改善箇所説明図

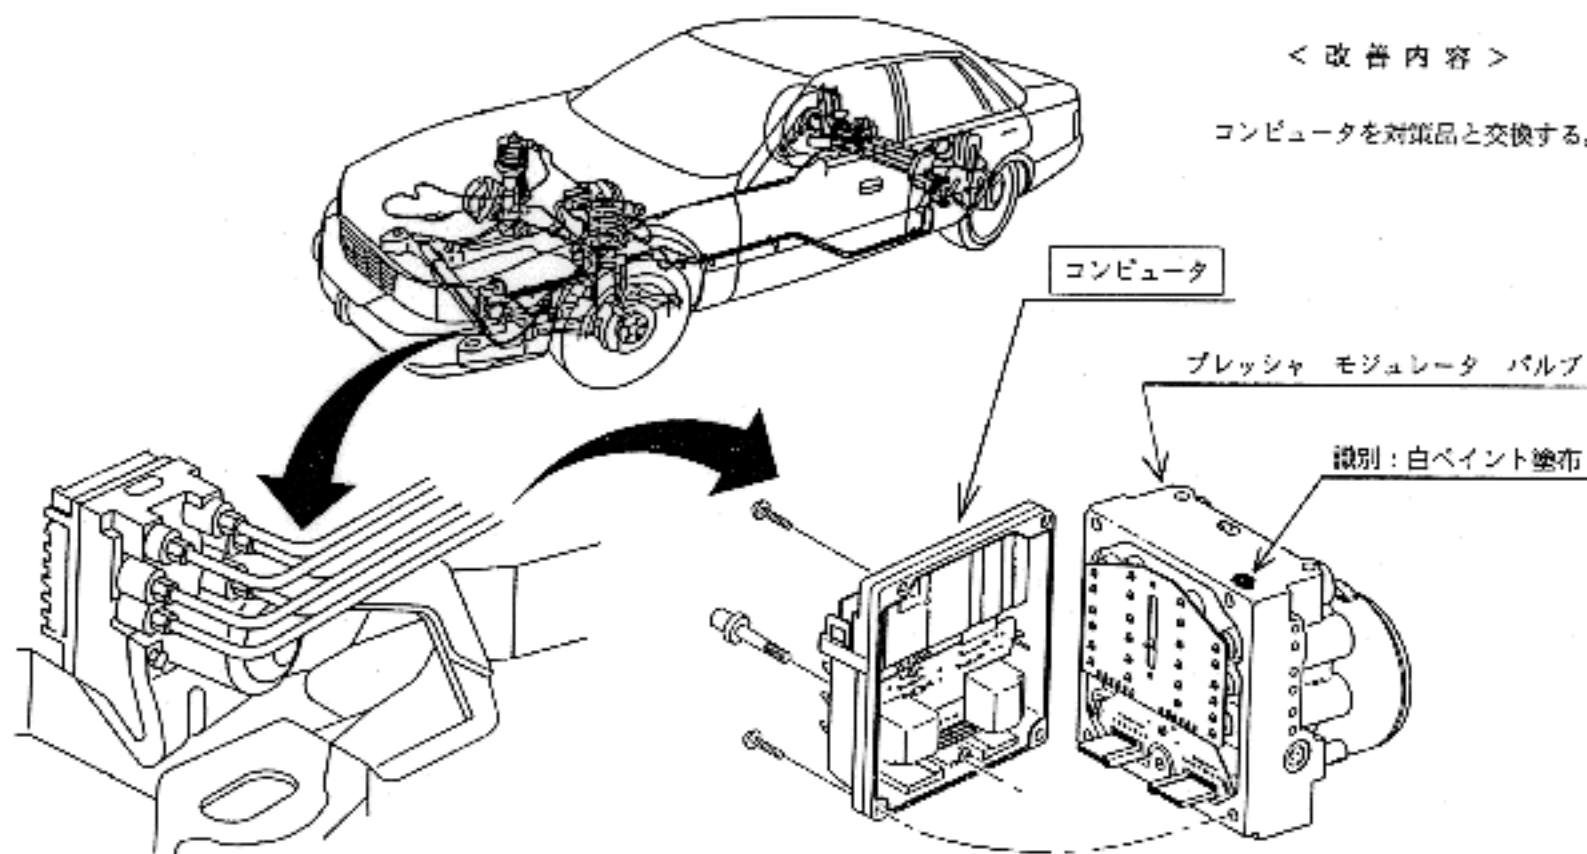
基準不適合発生箇所

コンピュータ

制動装置のコンピュータのプログラムの一部が不適切なため、ABS（アンチ・ロック・ブレーキ・システム）の作動が不要な通常の制動時にABSが作動し、最悪の場合、制動距離が伸びるおそれがある。

コンピュータを対策品と交換する。
